Observaciones al documento "PASAO" Componente social

Referencia: ***REHABILITACIÓN, MANTENIMIENTO Y MEJORAMIENTO DE LA MALLA VIAL E INFRAESTRUCTURA ASOCIADA,***

Asunto: Revisión a la versión # 2 del documento: “PLAN DE ACCIÓN SOCIOAMBIENTAL Y SST EN OBRA – PASAO”, componente social.

OBSERVACIONES PMT PARA CL 10ª

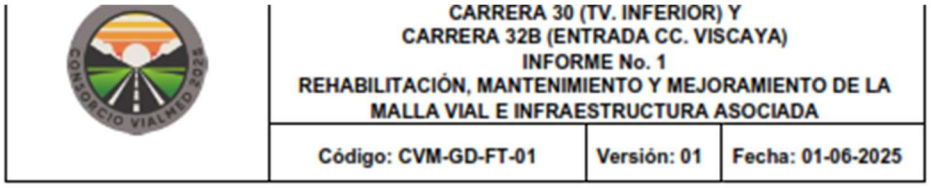
La tabla anterior, tiene otros plazos. Favor unificar.

Propongo excluir los viernes (noche) y sábados (noche) de las jornadas de intervención. Incluir domingos (noche)
